规格变更通知

LED 小型指示灯 AP2M · AP6M 黄色 6V · 12V

因变更 AP 系列 LED 小型指示灯的 $\phi 12\text{mm}$ AP2M 系列、 $\phi 16\text{mm}$ AP6M 系列的黄色 6V 型、12V 型的规格，特此通知。

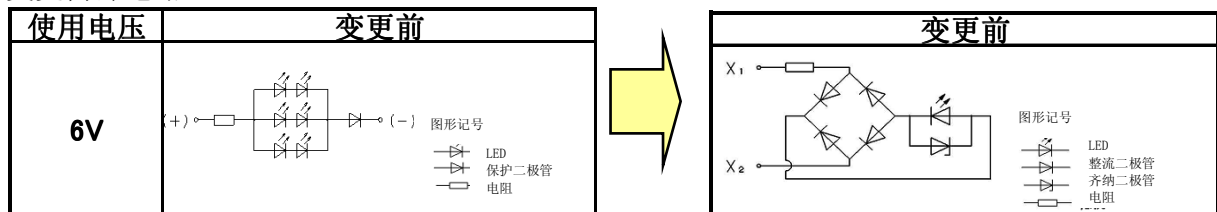
为提高视认性及生产性，变更 LED 元素。

辨别显示

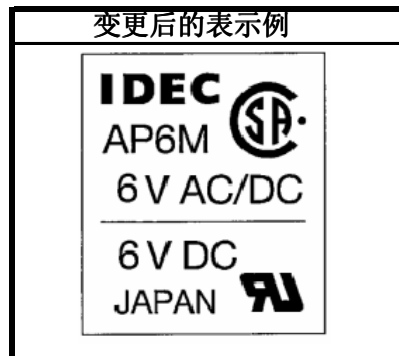
主体侧面的产品标签变更显示。

包装纸上的批货编号前面标有■的符号。
